Detaljregulering E39 Lyngdal vest – Kvinesdal

Høringsuttalelser til reguleringsplan – Kvinesdal kommune

NV Dokumentnummer: NV42E39LK-PLA-RAP-0013

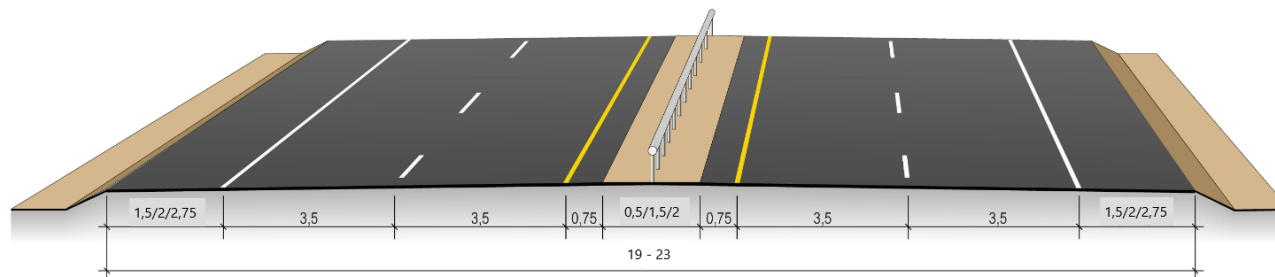
N100 angir at det kan bygges tofelts vei (H2) med regelmessige forbikjøringsfelt (trefelts vei) for strekninger med ÅDT opp til 15000.

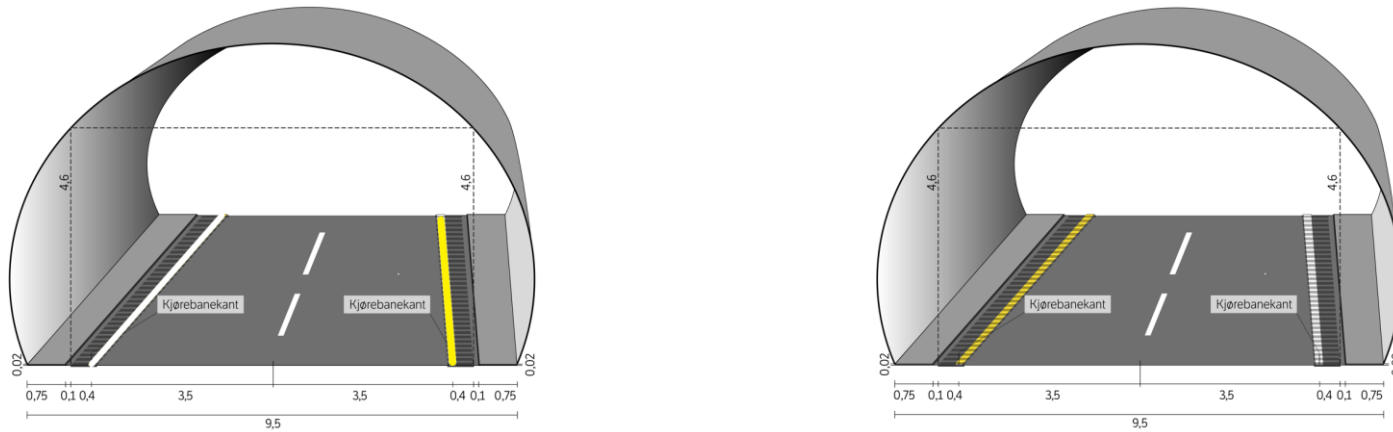
Statens vegvesen sin håndbok N500 Vegtunneler angir at tunneler på strekninger med ÅDT fra 8000 skal ha rømningsveier, som i praksis løses med to separate tunnellop med minimum avstand 10 meter, slik at rømning kan foregå mellom de to tunnellopene. I dette prosjektet er det tre slike tunneler.
